### Pytania i odpowiedzi na pytania wykonawców oraz zmiana treści SIWZ

Dotyczy przetargu nieograniczonego prowadzonego pod nazwą: „Przebudowa drogi gminnej nr 070441C w miejscowości Blizienko w km 0 + 000 do km 0 +990 ”.

fragment rysunku 1.1

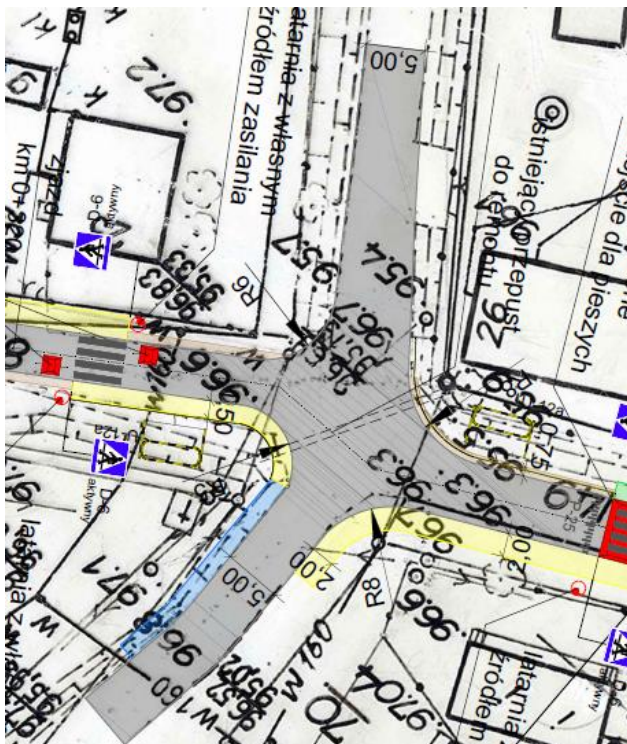
#### **Pytanie 7**

Prosimy o podanie dokładnej lokalizacji i powierzchnię, gdzie wykonawca ma wykonać nakładkę asfaltową w ciągu drogi 1711C zgodnie z przekrojem rysunku nr 10.

#### **Odpowiedź 7**

W ciągu drogi powiatowej nr 1711C nakładkę należy wykonać w śladzie istniejącej nawierzchni – zgodnie z rysunkiem nr 1.1. Plan zagospodarowania terenu. Na Rys. nr 10 pokazano sposób posadowienia krawężnika w stosunku do istniejącej nawierzchni drogi powiatowej w miejscu projektowanego ciągu pieszego.
